1. Mise à jour de la version programme des cartes PCU-02 et PCU-03

1. Updating of the software version of PCU-02 and PCU-03 boards

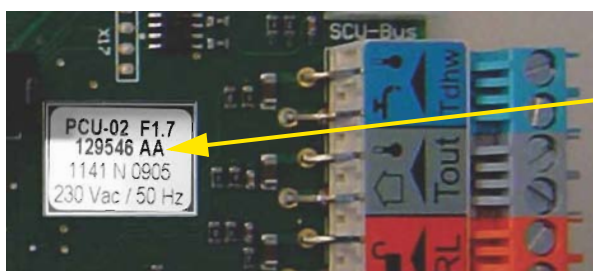
Pour vérifier la version du programme de la carte PCU :

- Accéder au niveau SAV. Dans le menu #TEST ENTREES, afficher le paramètre **VERS.SOFT PCU**,
ou

- vérifier l'étiquette présente sur la carte PCU vérifier l'étiquette présente sur la carte PCU :

Nouvelle version, Référence :

PCU-02 : 129546/AA

PCU-03 : 129547/AA (Versions CS)

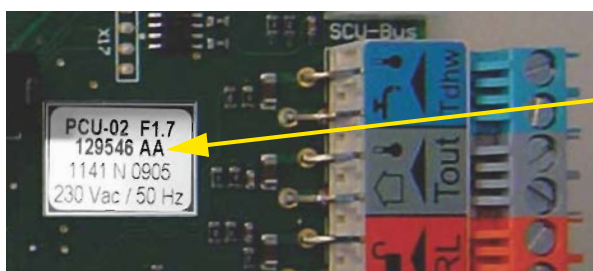
Um die Programm-Version der PCU-Leiterplatte zu überprüfen:

- Die Ebene Kundendienst aufrufen. Im Menü **#EING. TEST**, Parameter **VER.ROM** aufrufen, oder
- Etikett auf der PCU-Leiterplatte überprüfen

Neue Version, Artikel-Nr.:

PCU-02 : 129546/AA

PCU-03 : 129547/AA (CS-Versionen)

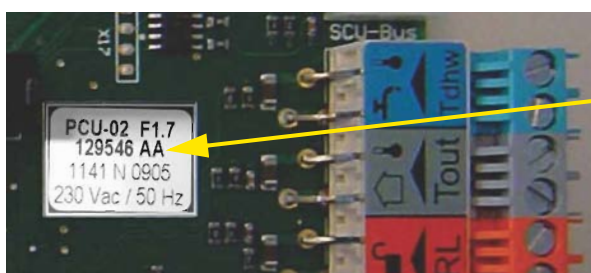
- i** To check the PCU board software version:
- Access the "After Sales" level. In the menu #TEST INPUTS, display the parameter VER.ROM,
 - or
 - check the label stucked to the PCU board check the label stucked to the PCU board:

New version, Reference:
PCU-02 : 129546/AA
PCU-03 : 129547/AA (CS Versions)
